INFORME N° 617-2020-SENACE-PE/DEAR

ASUNTO : Informe Final del *Segundo Informe Técnico Sustentatorio de la Tercera Modificación del Estudio de Impacto Ambiental de la Unidad Minera Las Bambas*, presentado por Minera Las Bambas S.A.

REFERENCIA : M-ITS-00099-2020 (13.07.2020)

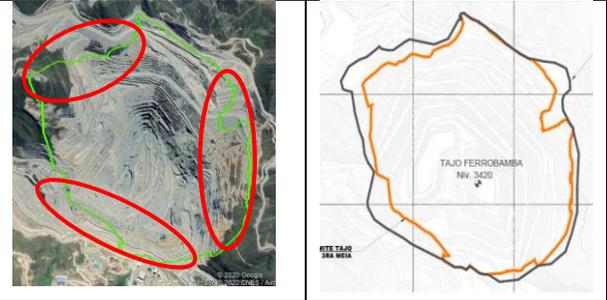
N°	Sustento	Observación	Levantamiento de observaciones	Absuelta Sí/No
	"COMPONENTES PROPUESTOS (INTEGRADO)", Mapa N° 9-4 "MAPA DE UBICACIÓN INTEGRADO DE LOS COMPONENTES A MODIFICAR", entre otros, se observa que un tramo del componente propuesto identificado como "Acceso hacia caseta de vigilancia" se encuentra fuera del perímetro del área efectiva, por lo tanto la información presentada en los mapas no es consistente con lo señalado en el ítem 7.3 del ITS.	<i>caseta de vigilancia</i> y sustente si dicha propuesta va implicar la modificación del área efectiva; según sea el caso, verifique que las modificaciones propuestas guarden consistencia con lo señalado en el ítem 7.3 Área efectiva.	declarada, evaluada y aprobada en la Tercera MEIA-d Las Bambas.	
21	En el ítem 9.7.2.5.1 "Actualización del plan de minado", en la Tabla 9.7-75, el Titular presenta la comparación de los planes de minado de la Tercera MEIA Las Bambas y el propuesto en el Segundo ITS Las Bambas, presentándose los porcentajes de variación; sin embargo, respecto a ambos planes de minado, se observa que tienen lapsos de tiempo distintos, siendo el de la Tercera MEIA Las Bambas, del 2017 al 2033; mientras que el del Segundo ITS Las Bambas, es desde el 2020 al 2033, en ese sentido la comparación no se realiza respecto a un mismo periodo de tiempo, de manera que se pueda evidenciar la variación, en las mismas condiciones para ambos planes de minado.	Se requiere que en el ítem 9.7.2.5.1, el Titular adicione una tabla comparativa integral de los planes de minado de la Tercera MEIA-d Las Bambas con el Segundo ITS propuesto, considerando para ambos casos el mismo periodo de tiempo, del 2020 al 2033, mostrándose también su porcentaje de variación.	El Titular presenta en la Tabla 9.7-79 y Tabla 9.7-80, las tablas comparativas integrales de los planes de minado de la Tercera MEIA-d Las Bambas con el Segundo ITS propuesto, considerando en ambos casos el periodo de tiempo de 2020 al 2033, evidenciándose que para este mismo periodo el movimiento de materiales se incrementa en un 14,09%.	Sí

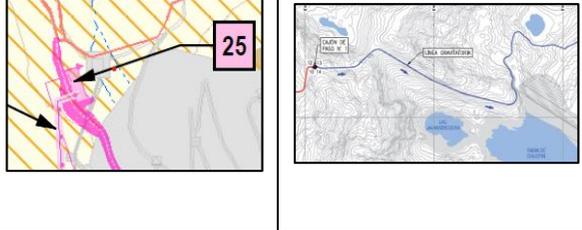
25	En el ítem 9.7.2.5.1.2 "Ampliación del depósito de desmonte Ferrobamba < al 8% e incremento a 70 Mtn del	Se requiere que el Titular:	El Titular; a) Precisé respecto al manejo de agua de no contacto para el depósito de desmonte y el tajo Ferrobamba,	Sí

N°	Sustento	Observación	Levantamiento de observaciones	Absuelta Sí/No
	que pudieran ocurrir como consecuencia de movimientos sísmicos, y las condiciones estabilidad física del depósito de desmonte y de la pila de mineral de baja ley.	aceleraciones que pudieran ocurrir como consecuencia de movimientos sísmicos, y las condiciones estabilidad física del depósito de desmonte y de la pila de mineral de baja ley; asimismo incluya el programa de monitoreo correspondiente y el mecanismo de control de dicho programa.	huella final de este componente. Además, respecto al control y monitoreo de la estabilidad física del depósito de desmonte precisó que se ha previsto continuar con las medidas operativas que se implementan actualmente para estos componentes aprobados que involucran: supervisiones periódicas (monitoreo geotécnico In Sar -Satelital), registro diario a través de Radar de monitoreo geotécnico, extensómetros digitales y mecánicos y 01 acelerógrafo dentro la influencia del depósito de desmonte.
